改善箇所説明図

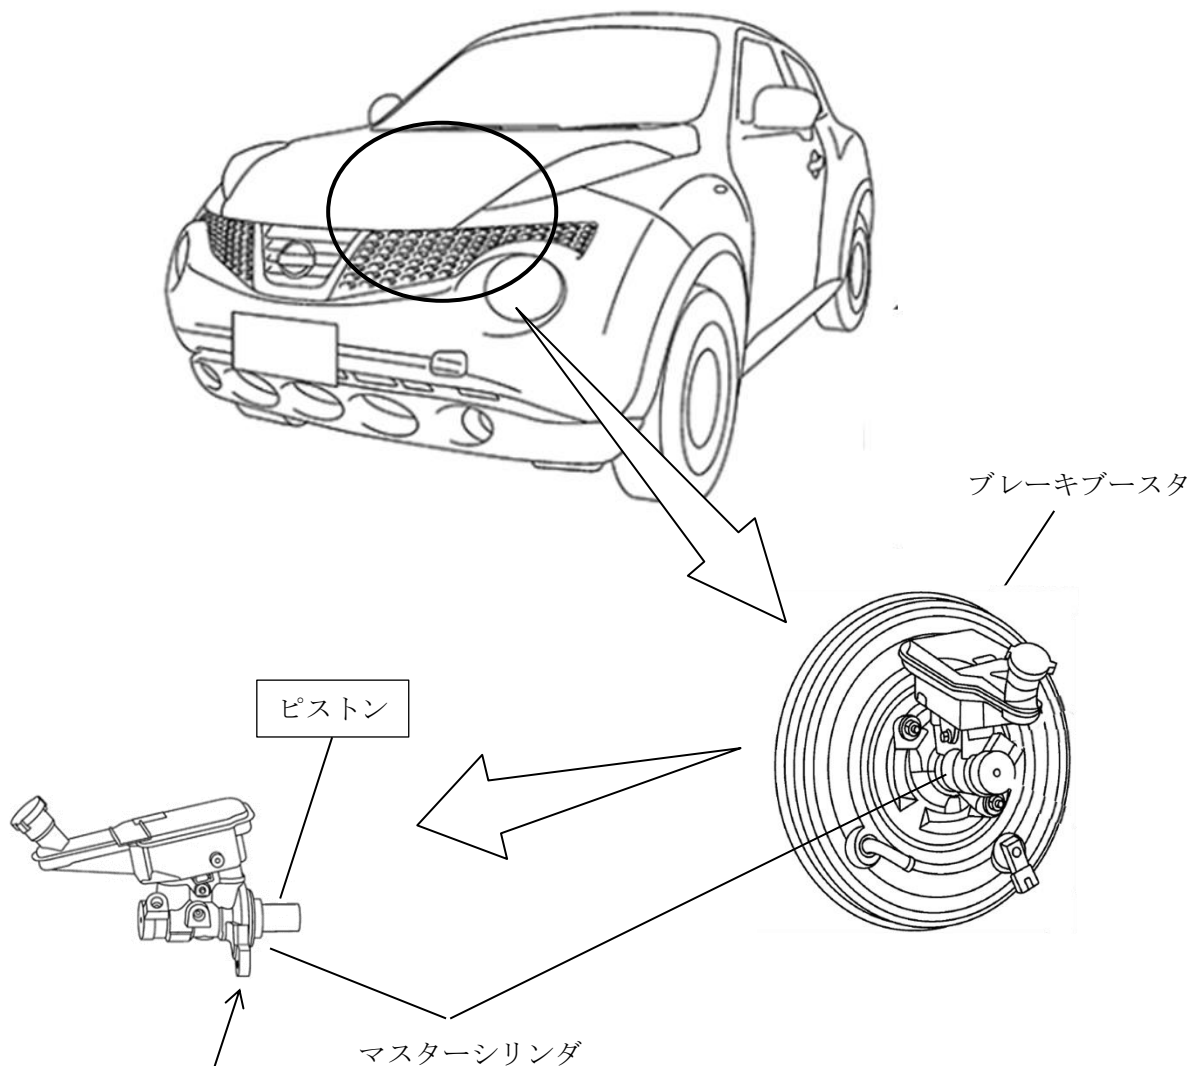
基準不適合発生箇所

ブレーキマスターシリンダにおいて、倍力装置内部のスプリングの製造のバラツキを考慮した設計をしていなかったため、ピストンが傾いて押されカップシールとの摺動抵抗が高くなり、ブレーキペダルを速く踏みこんだ際にカップシールが捲れることがある。そのため、シール部から倍力装置内部にブレーキ液が漏れ、そのままの状態で使用を続けると警告灯が点灯し、最悪の場合、制動力が低下して制動距離が長くなるおそれがある。

改善の内容

全車両、当該マスターシリンダのピストンに専用の潤滑剤を塗布する。

識別：銀色のシールをモデルナンバープレートの上横に貼り付ける。

注： は、潤滑剤を塗布する箇所を示す。
